Mission régionale d'autorité environnementale  
**Grand Est**

**Avis délibéré sur le projet d'exploitation  
du Parc éolien du Puits et de la Lhuîtrelle  
à Dampierre, Isle-Aubigny, Lhuître, Ramerupt et Vaucogne (10)  
porté par la société Parc éolien du Puits et de la Lhuîtrelle**

n°MRAe 2023APGE15

**Figure 1 : Périmètres d'étude du projet (gauche) et zone d'implantation des éoliennes d'après l'étude écologique (les éoliennes PEPL-04 et PEPL-11 ont été retirées) (droite)**

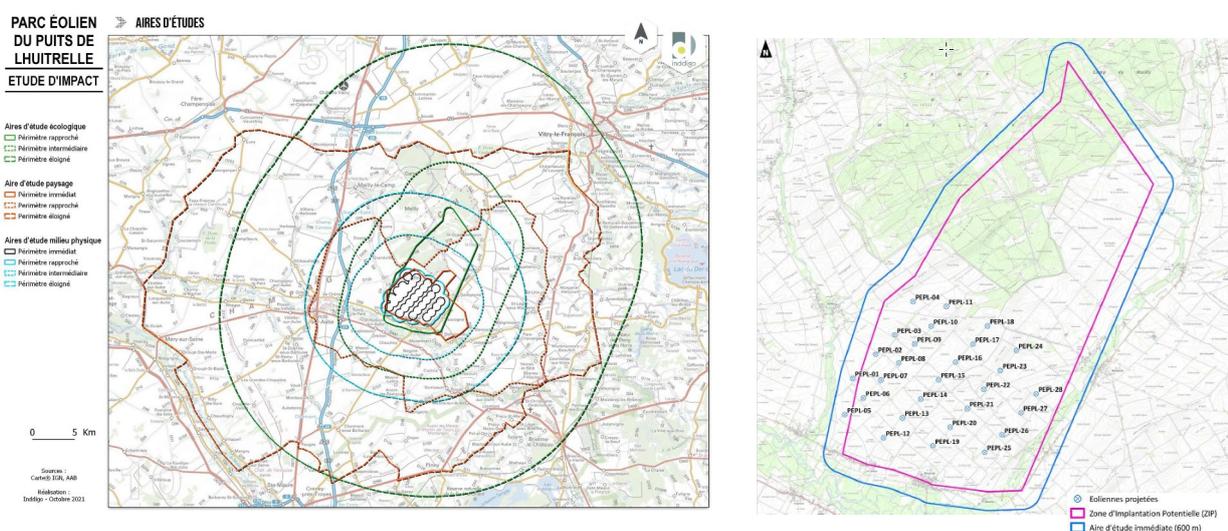
L'Ae constate que le pétitionnaire a défini des zones d'étude différentes pour chacune des études réalisées dans le cadre de ce projet, rendant la lecture du dossier et l'appréciation des enjeux difficiles. L'Ae alerte sur la difficulté d'appréhender les impacts du projet sur l'environnement du fait des incohérences dans la délimitation des différentes aires d'études. Ainsi, le dossier présente des aires d'études différentes pour l'étude écologique, l'étude paysagère et l'étude du milieu physique (Cf. Figure 1, gauche, ci-dessus). De plus, la zone d'implantation potentielle des éoliennes diffère d'une étude à l'autre (Cf. Figure 2, ci-dessus). Enfin, d'après l'étude écologique, 2 éoliennes sont planifiées en dehors de la zone potentielle d'implantation (PEPL-01 et PEPL-05) (Cf. Figure 1, droite, ci-dessus)

**L'Ae recommande au pétitionnaire de rester homogène tout au long de son dossier vis-à-vis de la délimitation des différentes aires d'étude du projet et de présenter une zone d'implantation potentielle unique des éoliennes, incluant l'ensemble des machines.**

**Figure 2 : Contexte éolien vis-à-vis des parcs environnants d'après l'étude paysagère (gauche) et d'après l'étude écologique (droite)**

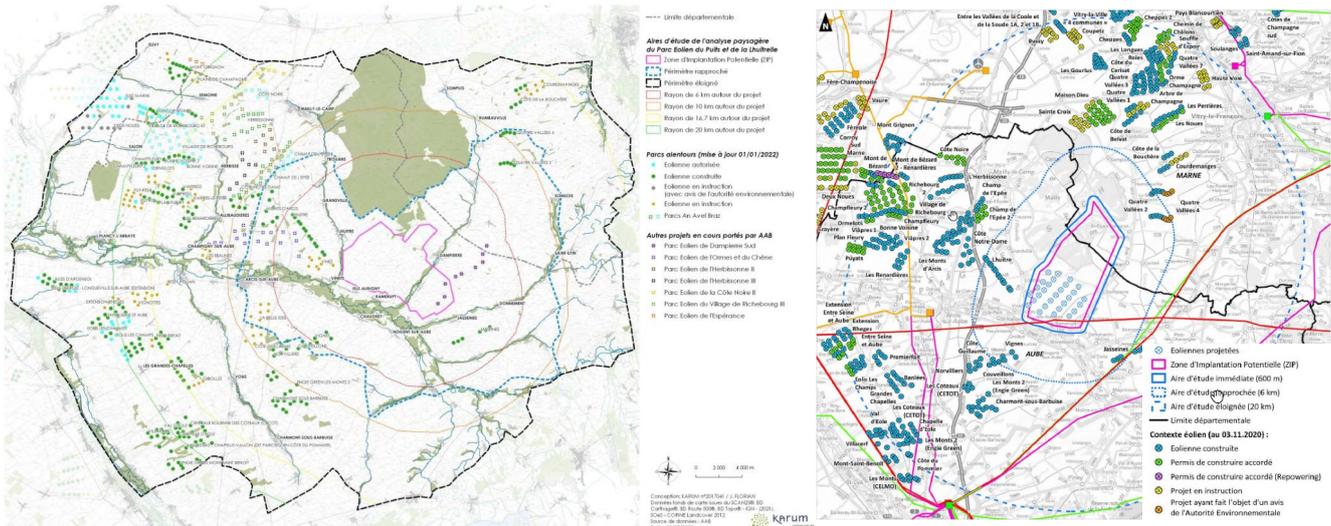
Le projet s'implante en bordure d'une zone déjà dense en éoliennes qui se trouve à l'ouest de la zone d'étude (Cf. Figure 2, ci-dessous). La zone d'implantation des éoliennes du projet est encore préservée d'éoliennes puisque jusque-là concernée par une servitude de radar Météo-France. Ainsi, le projet s'implante dans une zone encore vierge à l'échelle rapprochée mais très densément concernée par l'éolien à l'échelle plus éloignée.

De plus, la société AN AVEL BRAZ souhaite implanter un ensemble de parcs éoliens dans la zone du projet (Cf. Figure 2, gauche, ci-dessous).

L'Ae s'interroge sur ce point et **rappelle au pétitionnaire qu'un projet doit être apprécié dans sa globalité, y compris en cas de multiplicité de maîtres d'ouvrage et de fractionnement dans le temps<sup>6</sup>.**

Figure 4 : Localisation du projet vis-à-vis des couloirs de migration de l'avifaune d'après le SRE Champagne-Ardenne

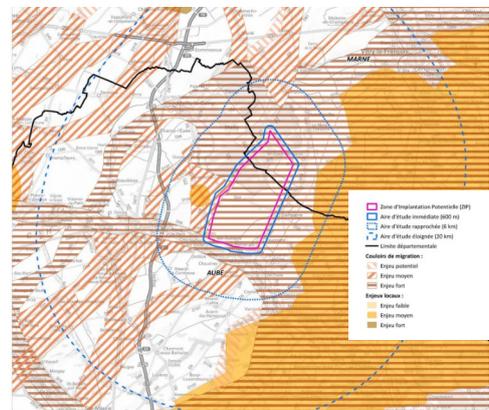
D'après le SRE Champagne-Ardenne, la zone d'implantation potentielle est intégralement incluse dans un couloir de migration principal (Cf. Figure 4, ci-contre). Ce couloir de migration principal s'explique notamment par la forte migration de la Grue cendrée dans le secteur ainsi que d'une large diversité d'espèces du fait de la présence du Camp de Mailly au nord du projet et des vallées alluviales de part et d'autres de la zone d'implantation

L'Ae déplore cette situation et considère que le site du projet est inadapté à l'implantation d'éoliennes.

**L'Ae recommande au pétitionnaire de présenter un nouveau dossier dans lequel l'implantation des éoliennes évite tout couloir de migration de l'avifaune.**

**Figure 5 : Synthèse des enjeux avifaunistique de la zone d'étude et localisation des éoliennes du projet. Pour rappel, les éoliennes PL4 et PL11 au nord-ouest du projet ont été supprimées**

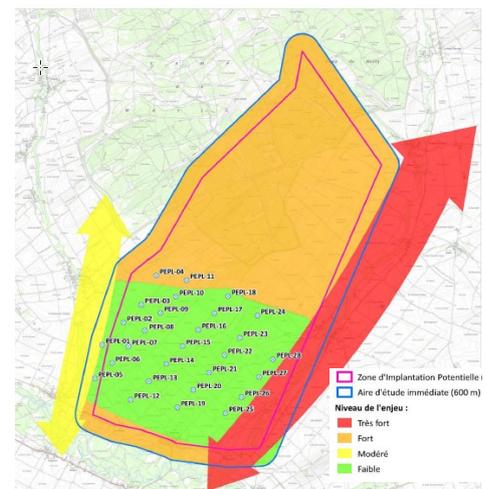
L'étude écologique conclut que la zone d'implantation potentielle se situe dans un couloir de migration dont le flux est marqué au niveau des vallées alluviales bordant l'est et l'ouest du site d'étude (Cf. Figure 5, ci-dessous). Deux voies de passage privilégiées d'orientation nord-est/sud-ouest sont identifiées : au niveau de la vallée de l'Huître à l'ouest du site (enjeu considéré modéré, en jaune) et la vallée du Puits à l'est (enjeu considéré très fort, en rouge). Le camp militaire de Mailly apparaît très attractif pour les passereaux migrateurs (enjeu considéré fort, en orange). Les milieux agricoles ouverts sont quant à eux considérés comme faible (en vert).

Les éoliennes PEPL-25, PEPL-26, PEPL-27 et PEPL-28 sont situées à proximité des voies préférentielles des migrations locales.

L'Ae constate cependant que de nombreux oiseaux migrateurs patrimoniaux sont retrouvés sur les zones de grandes cultures en période de migration : Grue cendrée, Busard cendré, Busard des roseaux, Milan royal, Œdicnème criard...

**Par l'importance des effectifs constatés, par la sensibilité de certaines espèces présentes en abondance ou de manière ponctuelle et par la localisation des observations, l'Ae considère que l'ensemble des enjeux avifaunistiques sont élevés sur toute la zone d'implantation potentielle du projet et recommande à nouveau au pétitionnaire de reprendre son étude.**

**Figure 6 : Étude d'encerclement de la commune de Lhuître**

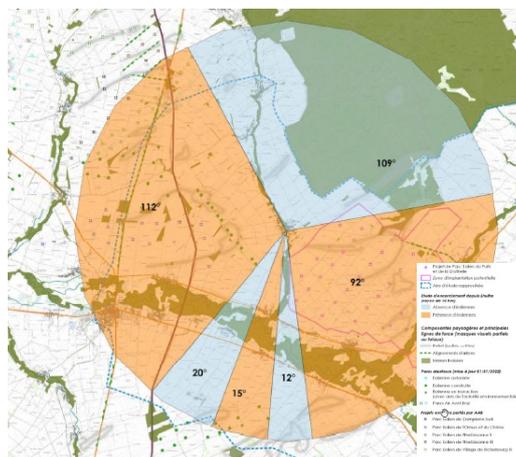
Bien que l'analyse des saturations visuelles soit incomplète, elle permet tout de même de mettre en évidence un impact fort du projet sur la commune de Lhuître puisque la somme des angles interceptés par des éoliennes sur un rayon de 10 km, avant prise en considération du projet, est de 127° depuis ce lieu de vie (Figure 6, ci-dessous). Même si le seuil d'alerte de 120° défini par le SRE Champagne-Ardenne est déjà atteint pour cette commune, le projet va ajouter 92° supplémentaires, faisant passer cet angle d'occupation à la valeur très importante de 219°. De même, l'indice de respiration (plus grand angle sans éolienne), passera de 213° à 108° avec le projet, ce qui est nettement inférieur aux 160° préconisés par le SRE Champagne-Ardenne.

**L'Ae regrette que les recommandations du SRE Champagne-Ardenne en matière de saturation visuelle ne soient pas suivies par les pétitionnaires successifs et que la situation soit très aggravée par l'implantation de ce projet.**

**Ce sujet justifie également la nécessité de présenter un nouveau dossier comme l'Ae le recommande.**
